luglio 2006

Technical Bulletin

Kit K035040/K045040 per Renault/Jeep 2.1D, TD

Fig. 1
OE ref. 7700722452

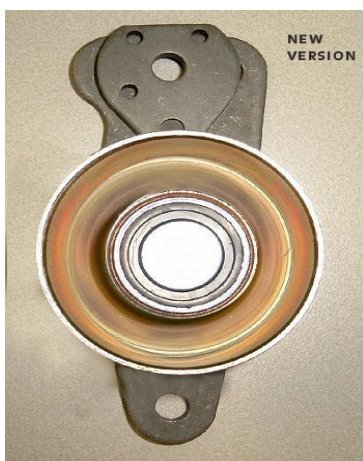
Seguendo quello che è avvenuto nel ricambio originale, i kit K015040/K025040 sono stati sostituiti dai K035040/K045040 (vedi anche Nota Informativa n° 9 – Maggio 2005). In pratica il vecchio tenditore (rif. OE 7700722452 – Fig.1) non è più disponibile ed è stato sostituito da uno nuovo (rif. OE 7700871169- Fig.2).

Il nuovo sistema è migliore del precedente che era caricato a molla. Spesso la molla si bloccava e non spingeva sufficientemente sulla boccola che aziona la staffa di fissaggio del tenditore.

Il nuovo tenditore è composto da 2 parti (Fig.3) che devono essere assemblate come nella Fig.2.

- ❖ Rimuovere il vecchio tenditore
- ❖ Rimuovere la vecchia boccola e molla, questi non sono più necessari
- ❖ Installare il nuovo tenditore con le stesse viti usate con il vecchio
- ❖ Spingere il nuovo tenditore contro la nuova cinghia finchè correttamente tensionata (aiutarsi con una pinza se lo strumento originale non è disponibile)
- ❖ Bloccare le viti del tenditore
- ❖ Fare compiere 2 giri al motore
- ❖ Controllare la tensione della cinghia con il STT-1
- ❖ Se la tensione non è corretta, fare compiere ancora 2 giri e controllare nuovamente.
